# CONTRODEDUZIONI PARERE INTERMEDIO C.T.S.

REALIZZAZIONE DI UN IMPIANTO AGROFOTOVOLTAICO DENOMINATO "SAN GIUSEPPE", DI POTENZA DI GENERAZIONE PARI A 103,17440 MWp, POSIZIONATO A TERRA, SITO NEL COMUNE DI RAMACCA (CT) E CASTEL DI JUDICA (CT).

## BAS ITALY QUATTORDICESIMA S.R.L.

**Figura 1:** Stralcio della carta dei canali, specchi d'acqua e invasi artificiali (porzione nord)

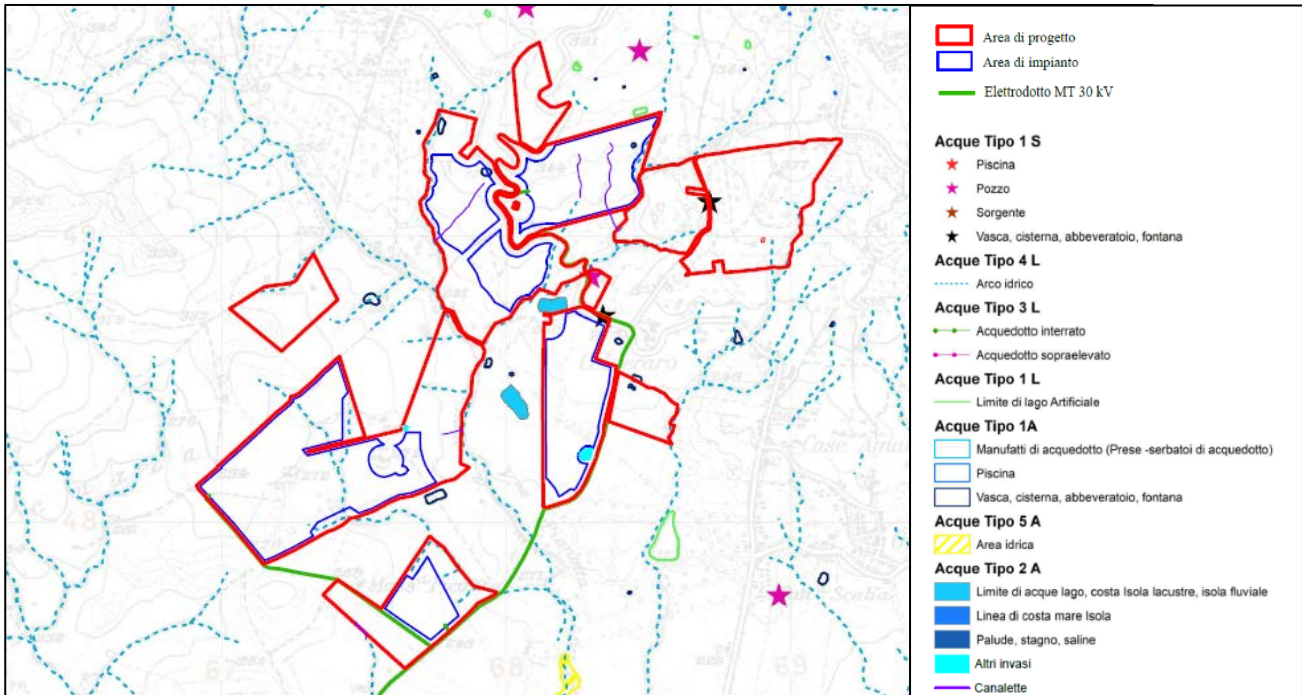
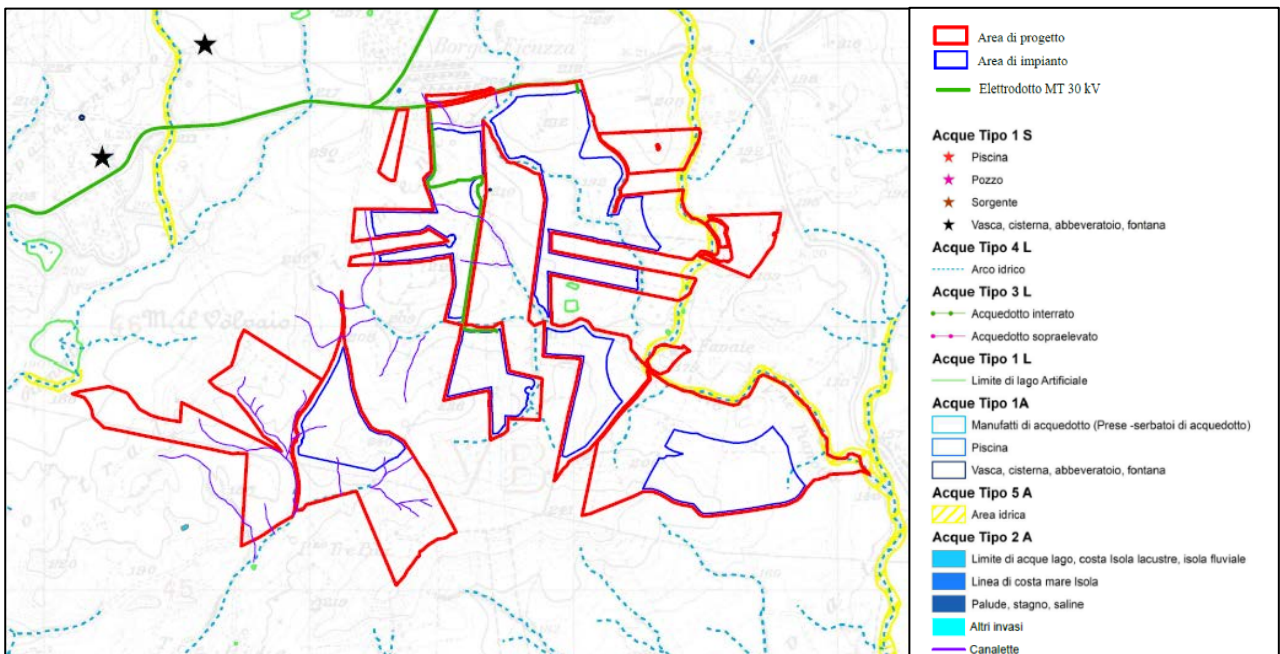
*"Dovranno essere analizzati e messi in evidenza con adeguati elaborati cartografici tutti gli elementi costitutivi naturali e antropici, testimonianze di valore architettonico e paesaggistico, caratteristici ed identitari del paesaggio agricolo direttamente interessato dal progetto al fine del loro mantenimento e conservazione".*

- **Impluvi e fiumi:** le aree di impluvio anche minori (rilevabili da CTR), ricadenti all'interno delle aree di progetto, verranno mantenute e salvaguardate mediante la predisposizione di adeguate fasce di rispetto di ampiezza pari 20 m per lato per gli impluvi ricadenti nel territorio di Ramacca, così come previsto dalle N.d.A del comune di Ramacca, e 10 m per lato per quelli ricadenti nel territorio di Castel di Iudica; in questo modo non verrà ostruito il naturale deflusso, verrà consentito il potenziamento della vegetazione ripariale esistente e garantito il mantenimento e il potenziamento dei corridoi ecologici strettamente connessi al reticolo idrografico. Si riscontrano, altresì, fiumi per i quali è stabilita la fascia dei 150 m per lato, la quale sarà in parte lasciata al mantenimento del suolo attuale, in parte adibita a compensazione e rinaturalizzazione, come rappresentato nell'elaborato grafico *23-RMCA-P09\_OPERE DI MITIGAZIONE E CENSIMENTO PIANTE*;

- **invasi:** tutti gli invasi individuati all'interno dell'area di progetto verranno mantenuti e salvaguardati mediante apposite fasce di rispetto;

- **abbeveratoio:** si riscontra un abbeveratoio lungo il perimetro di un'area di progetto a nord, il quale verrà mantenuto.

**Figura 8:** Individuazione dei manufatti rurali e dei ruderi (in giallo) rispetto all'area di intervento (porzione sud)

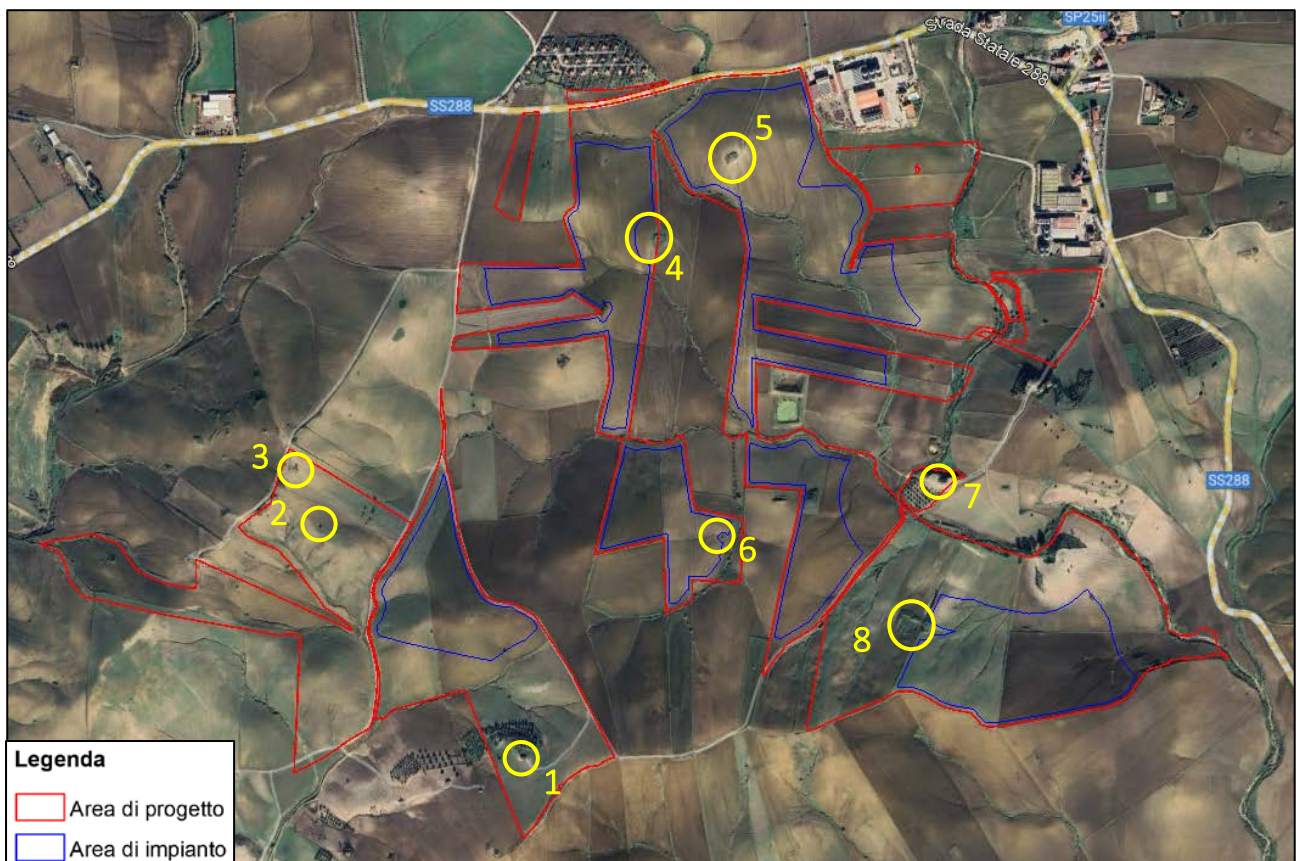
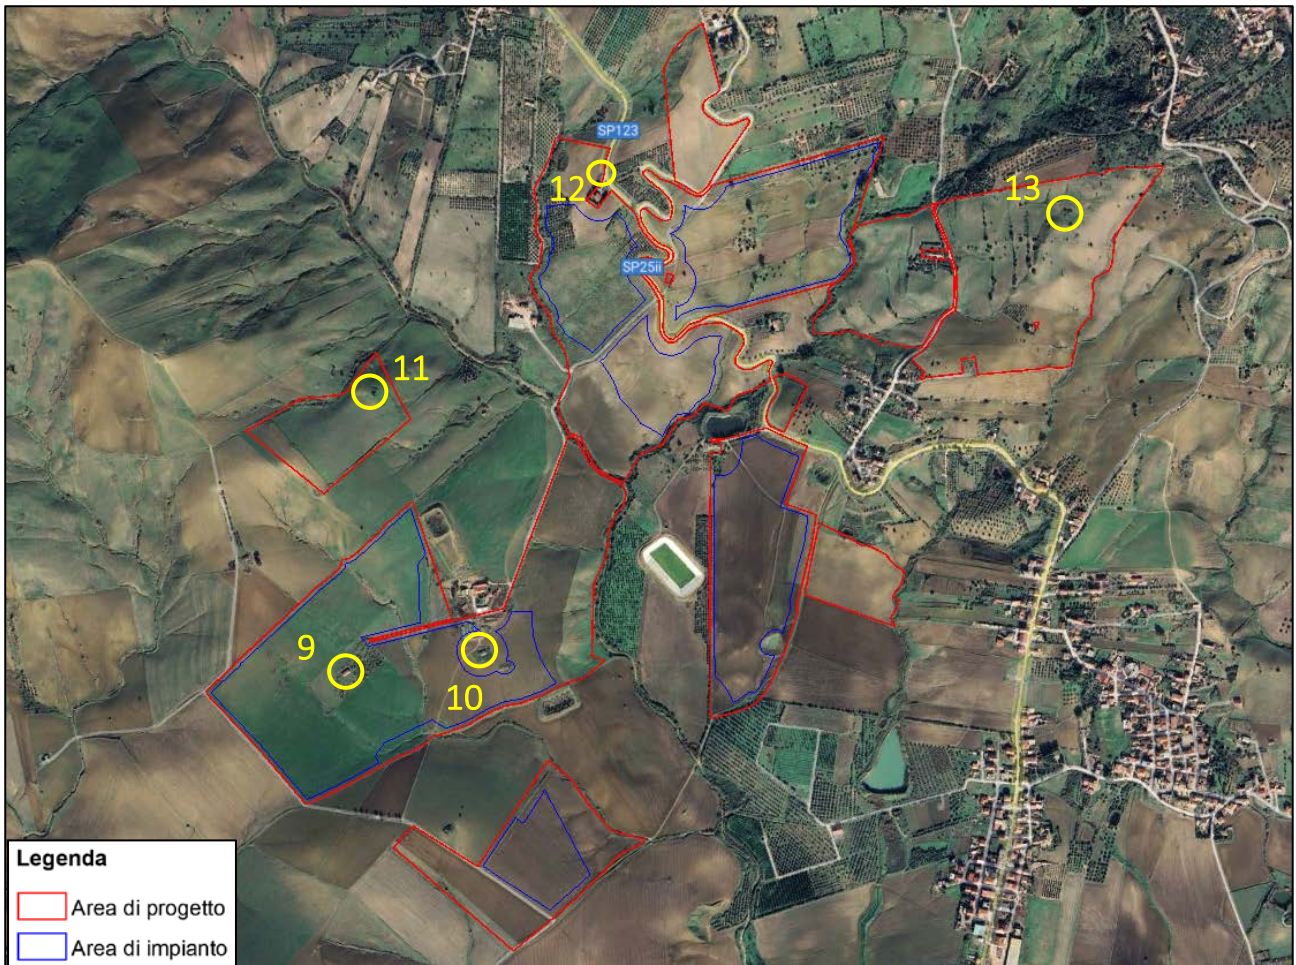
*"Dovrà essere prodotta documentazione fotografica di eventuali manufatti edilizi rurali presenti nell'area, indicando le modalità per il loro recupero edilizio ed eventuale rifunzionalizzazione, prevedendo altresì un'area buffer di 50 metri attorno agli stessi".*

L'analisi condotta sull'areale di progetto mediante l'ausilio di sistemi GIS (Geographic Information System) e sopralluoghi di verifica ha permesso di individuare la presenza di diversi manufatti rurali e ruderi, per i quali si prevede il mantenimento e la salvaguardia mediante apposite fasce di rispetto attorno agli stessi. Per alcuni di essi si prevede il recupero e la rifunzionalizzazione, adibendoli a locali tecnici messi a servizio dell'impianto; le modalità per il loro recupero e rifunzionalizzazione verranno dettagliate in fase esecutiva.

**Figura 36:** Impianti esistenti nel raggio di 10 km rispetto l'area di progetto "San Giuseppe".

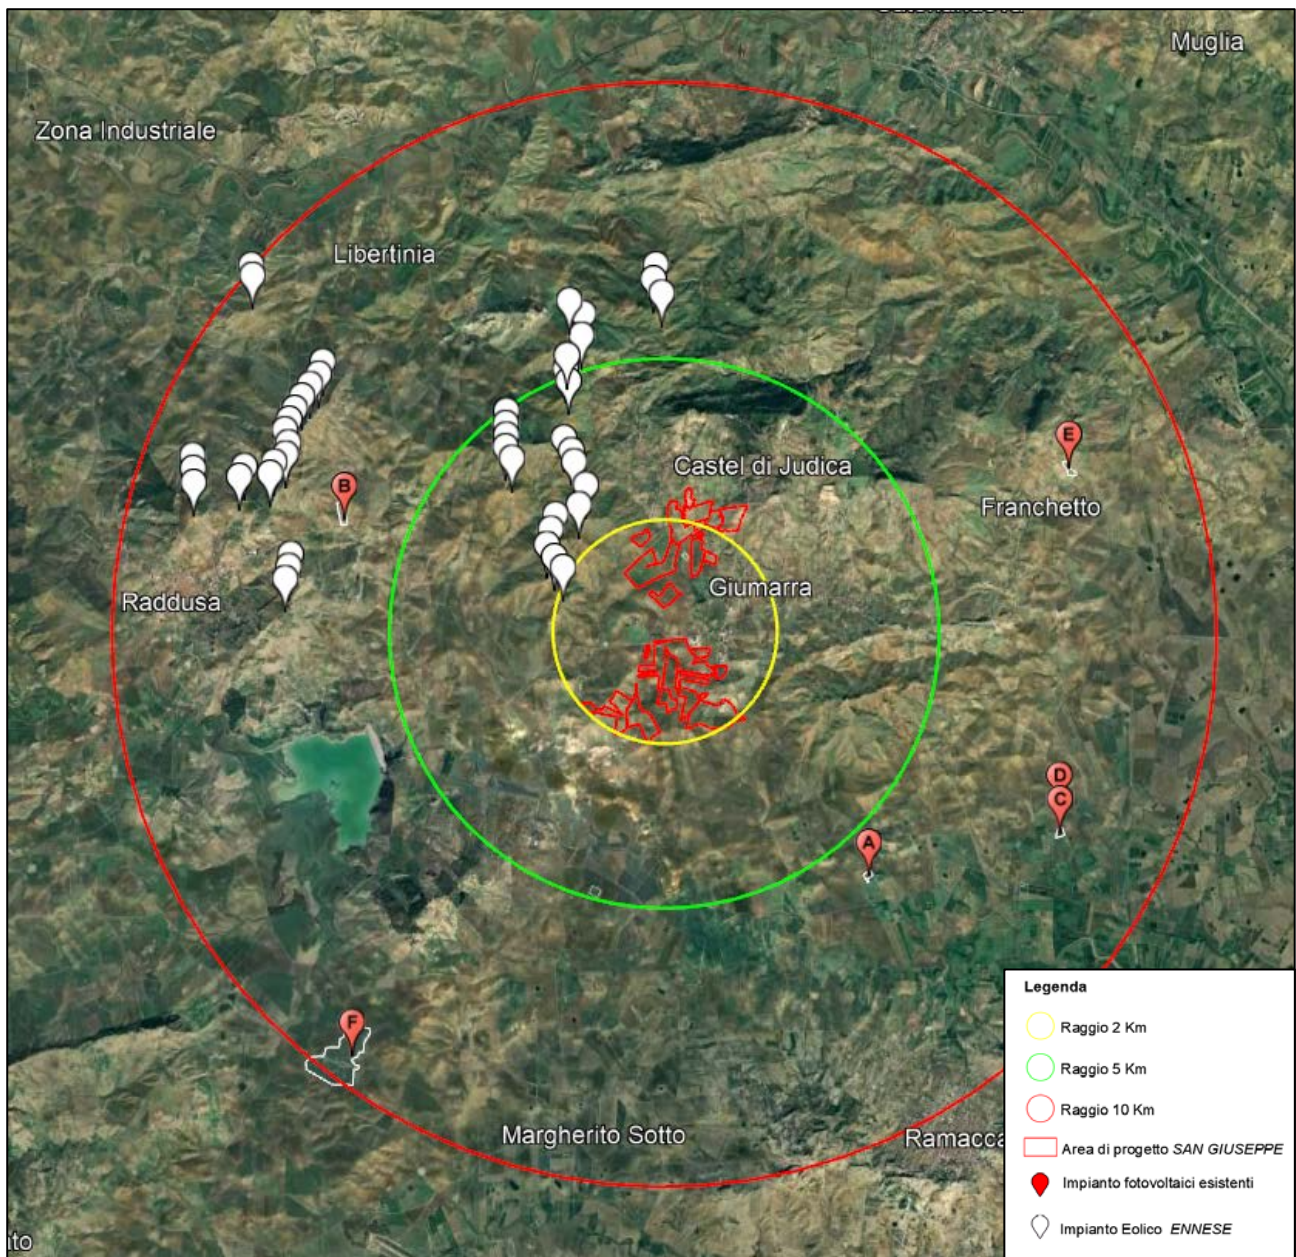
*"Nello studio di impatto ambientale dovrà essere considerato l'effetto cumulo con altri progetti ed impianti FER limitrofi già realizzati o in previsione di realizzazione nel raggio dell'area vasta di studio individuata. Nello specifico, dovrà essere valutato l'effetto cumulo con riferimento all'avifauna migratrice (effetto lago), agli aspetti percettivi sul paesaggio ed al consumo di suolo. Per ciascuna componente al fine di valutare gli effetti cumulativi dovrà essere definita ed adeguatamente motivata l'area di analisi idonea in relazione alle caratteristiche del contesto locale ed alle dimensioni del progetto (considerando per le valutazioni a scala vasta un'area pari a 10 Km). Dovrà essere prodotta una relazione dettagliata volta, fra l'altro, a dimostrare gli assunti del proponente in ordine ai potenziali impatti cumulativi".*

Nel raggio di 10 km dal progetto agrofotovoltaico "San Giuseppe" si riscontrano sei impianti fotovoltaici esistenti e diversi aerogeneratori appartenenti al Parco Eolico Ennese.

**Figura 39:** Carta della pericolosità idraulica e geomorfologica (fonte: PAI Regione Sicilia)

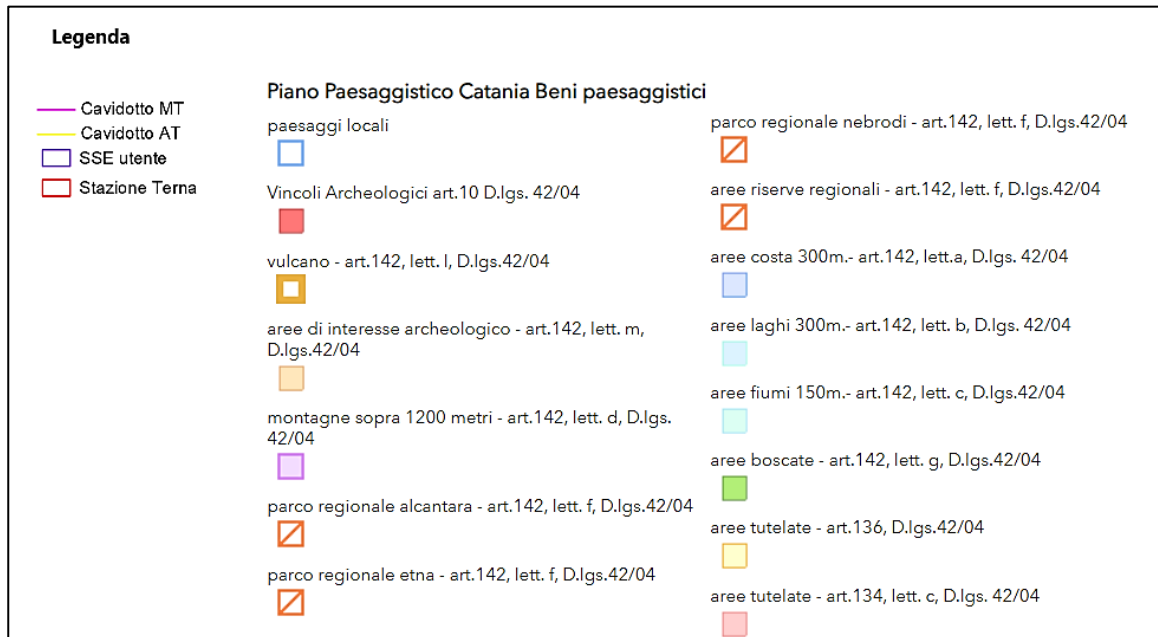
*"Occorre fornire chiarimenti in merito alla coerenza del progetto con il Titolo I "Aree non idonee" del D.P.R.S. 10/10/2017, sul posizionamento della stazione di utenza e del percorso dei cavidotti".*

- Né la stazione utenza né il cavidotto ricadono in aree a pericolosità idrogeologica P4 o P3;
- la stazione utenza è esterna ad aree a pericolosità geomorfologica P4 o P3;
- Il cavidotto MT, che sarà del tipo interrato, in un punto attraversa aree individuate a pericolosità geomorfologica P3.

**Figura 43:** Ambito Territoriale di Caccia CT1\_ Individuazione dell'area di intervento

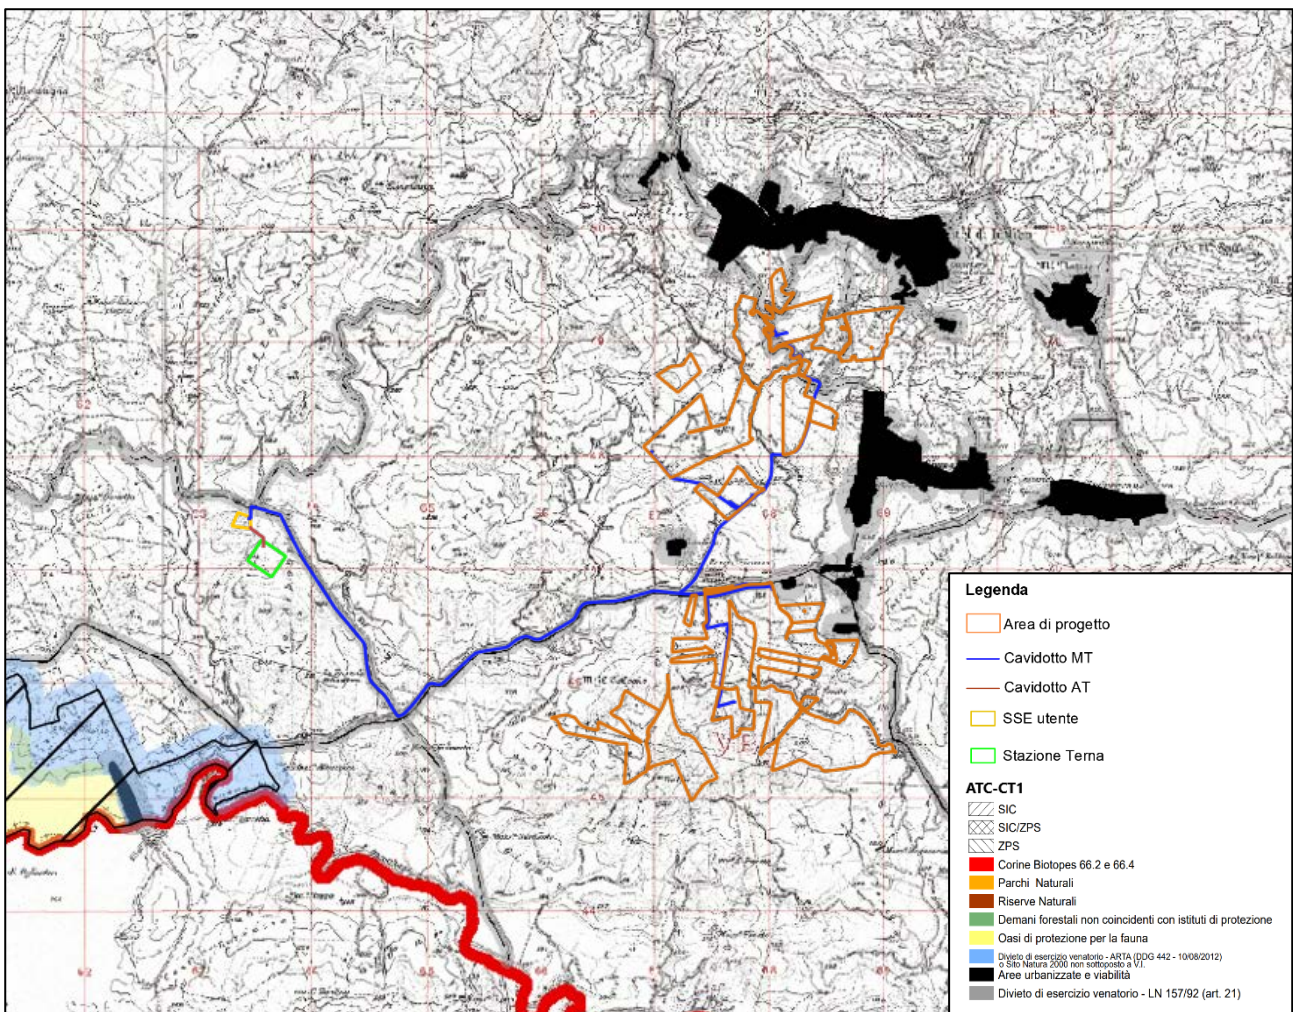
*"Occorre verificare se l'area di riferimento delle infrastrutture ricade all'interno di corridoi faunistici e/o di aree escluse dall'attività venatoria".*

Come si evince dalla figura precedente, le aree di progetto non interagiscono con zone vincolate ad eccezione della fascia di rispetto a partire dal bordo stradale, zone con divieto di esercizio venatorio - LN 157/92 (art. 21), in corrispondenza delle strade esistenti SS288 (in prossimità delle aree di progetto a Sud), SP25ii e SP123 (in prossimità dalle aree di progetto a Nord).

Il cavidotto, lungo il suo percorso, attraversa zone con divieto di esercizio venatorio - LN 157/92 (art. 21), in corrispondenza delle strade esistenti SP25ii, SS288 e SP182.

**Figura 45:** Individuazione dell'area di intervento rispetto alle zone boscate (in verde) (Fonte: CFRS LR16/96).

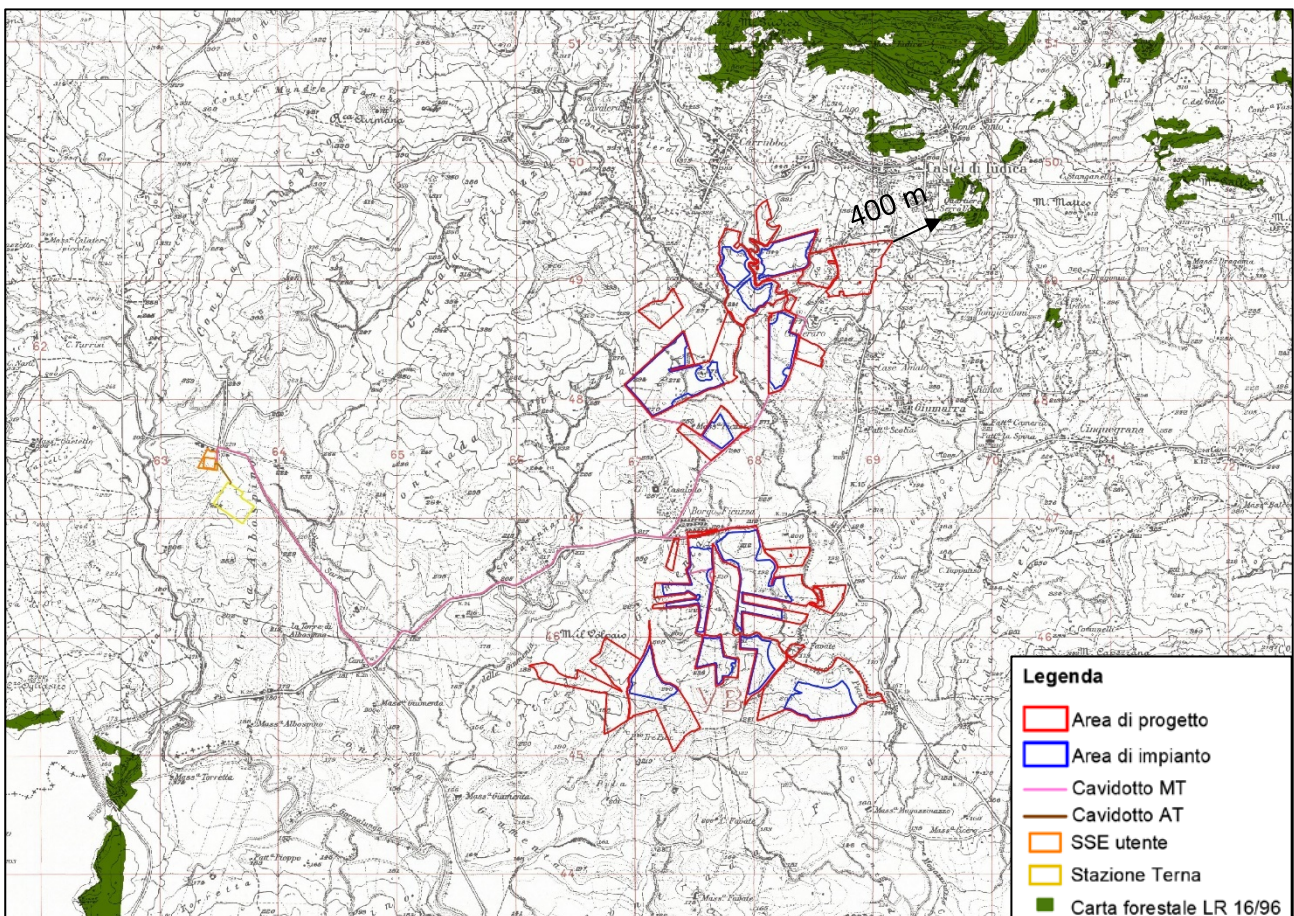
*"Occorre valutare la presenza di aree boscate tutelate dalla LR 16/96 e dal D.Lgs. 227/01 e prevedere adeguate aree buffer a protezione di dette aree".*

Sulla base della Carta Forestale della Regione Sicilia in riferimento alla LR 16/96, si evidenzia come sia le aree di progetto che le opere di connessione siano esterne alle aree sottoposte a vincolo; nello specifico, il bosco più vicino dista circa 400 mt dall'area di progetto.

Nel caso in esame, sia le aree di progetto che le opere di connessione sono esterne alla fasce di rispetto boschive, poiché distanti oltre 200 m dai boschi.
